ロボシリンダ総合カタログ2013 訂正のお願い

「ロボシリンダ総合カタログ2013(カタログ番号CJ0203-1A 2013年8月発行)」の中で、下記のとおり訂正が必要な箇所がありましたのでここにお詫び申し上げます。つきましては大変お手数ですが、下記内容をご参照の上ご使用頂きますようお願いいたします。

P12 RCP4-SA6R 寸法図

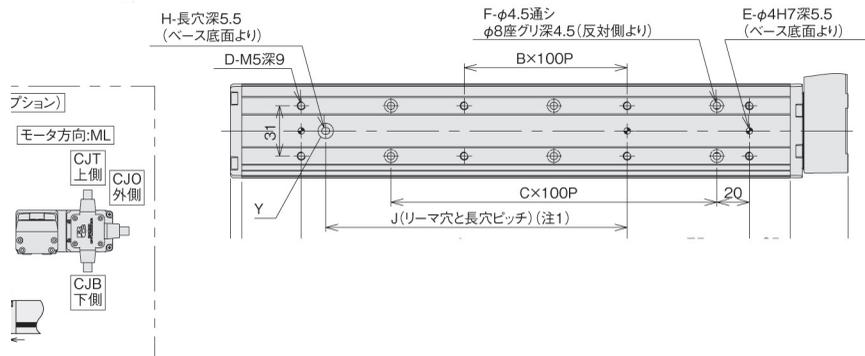
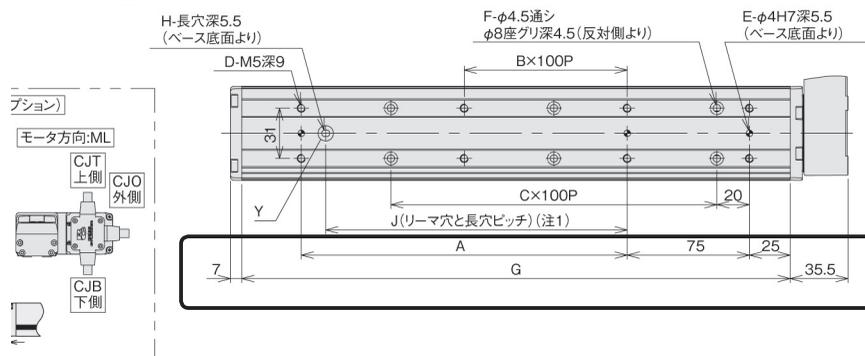
RCP4-SA6Rの「寸法図」で、一部寸法が抜けている箇所がありましたので、下記のとおり訂正致します。

P13 RCP4-SA7R 速度と可搬質量の相関図

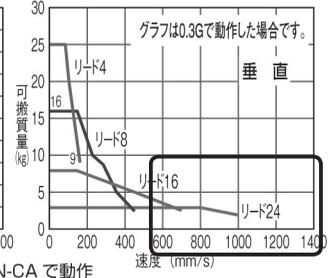
RCP4-SA7Rの「速度と可搬質量の相関図」のグラフが間違っていますので、下記のとおり訂正致します。
